Opinia Nr 009256

wyników przeprowadzonych oględzin - ekspertyzy urządzeń grzewczo-kominowych

w budynku przy ul. Orkana nr 16/13 w Walbrzychu

SZKIC ORIENTACYJNY

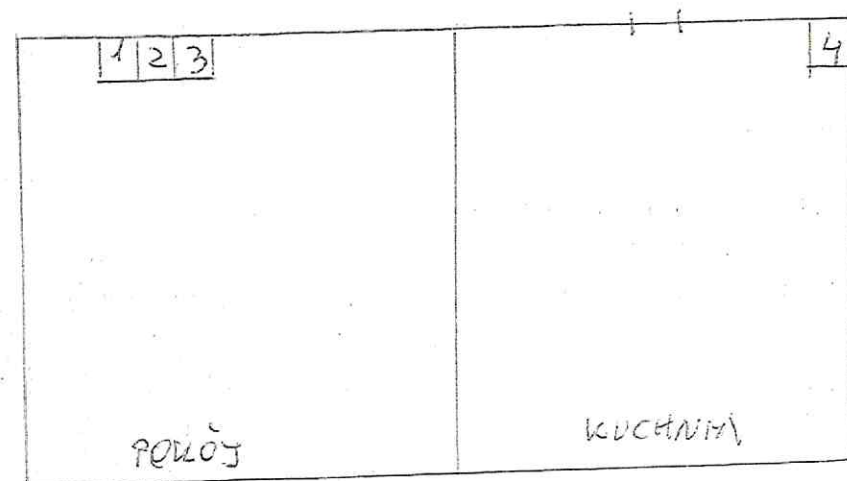
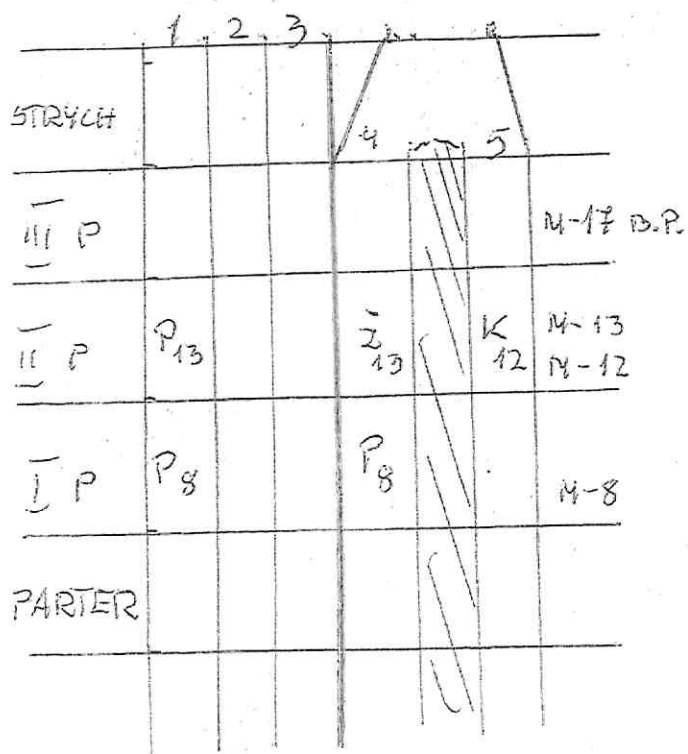
1. Po stwierdzeniu istniejącego pieca.
1. Stan podłączenia nie pozwala na podłączenie pieca Cetera kotła CO gaz do istniejących przewodów.
2. Dla pieca Cetera lub kotła CO gaz należy wykonać i wyposażyć podłazie, powłoki dachu, nowy przewód zgodnie z obowiązującymi przepisami i w oparciu o projekt zamieszkiwanego obiektu można w istniejącym zainstalować zgodnie z projektem projektu gazowe NORA.
3. Dla wentylacji mechanicznej kuchni można wykorzystać przewód nr 3. Podłączenie do przewodu należałoby wykonać kotłownią (średn. $\phi 150$) z 5% wznosem w kierunku przewodu.
4. Dla prawidłowego funkcjonowania urządzeń kominowych zapewnić należy wpływ powietrza z zewnątrz poprzez urządzenie
